СЕРВИСНЫЙ БЮЛЛЕТЕНЬ

Номер: RRJ-32-00354-БД

Изделие: RRJ-95

ПРЕДМЕТ БЮЛЛЕТЕНЯ: Шасси — Внедрение электронного блока управления уборкой-выпуском шасси и поворотом передней опоры шасси (LGSCU) 10-345203-006 с ПО версии SJ100V108

Figure 3-1

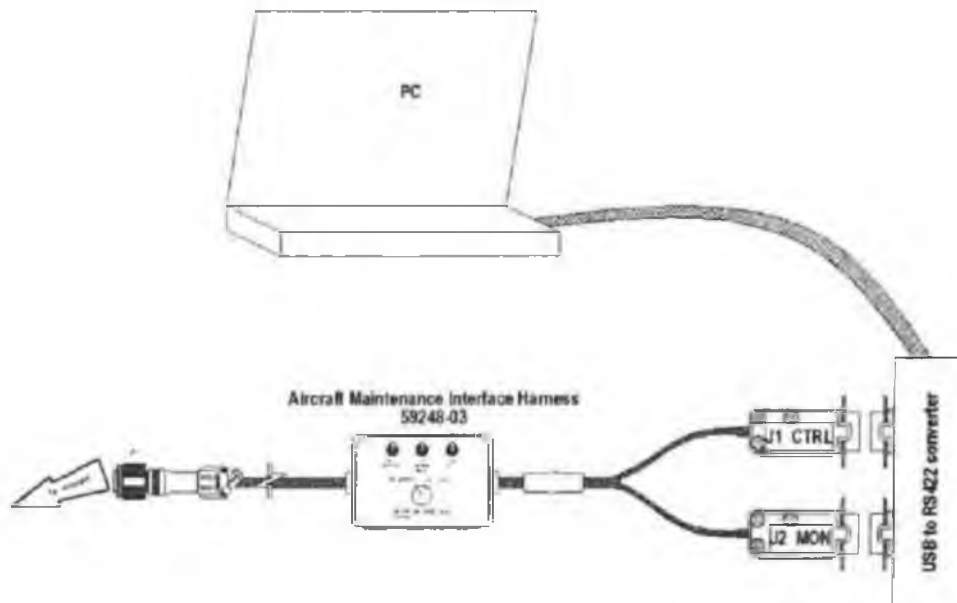
- (1) In the factory, upload flight software as per document 53860
- (2) On the aircraft, use harness 59248-03.
- a) Connect Harness 59248-03 to the aircraft as shown in Figure 3-1.

Figure 3-2

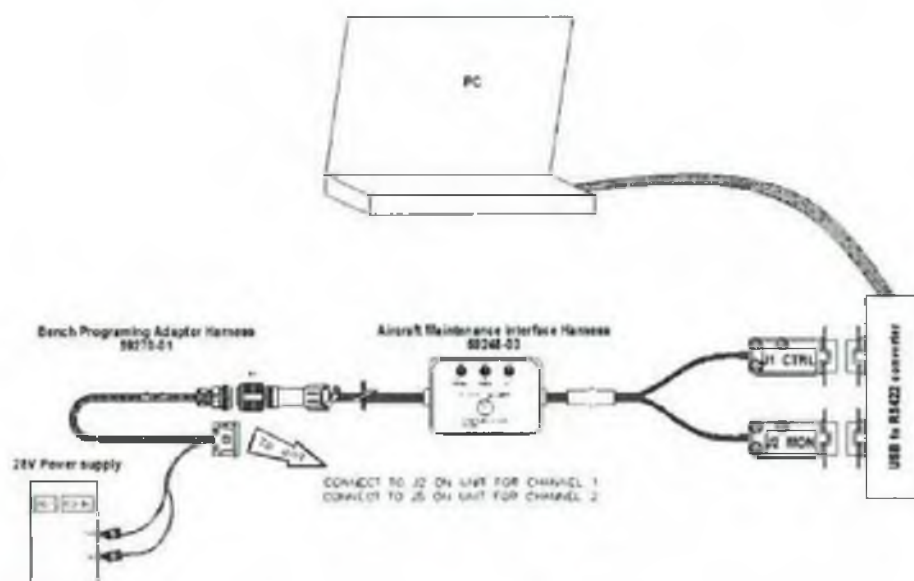
- (3) **Off the aircraft**, to program the units in the field on a bench, use the on aircraft maintenance interface harness 59248-03 and the bench programming adapter harness 59270-01.
- a) Connect Harness 59248-03 and harness 59270-01 to the unit as shown in figure 3-2. Set the power supply to 28Vdc with a current limit of 2A.
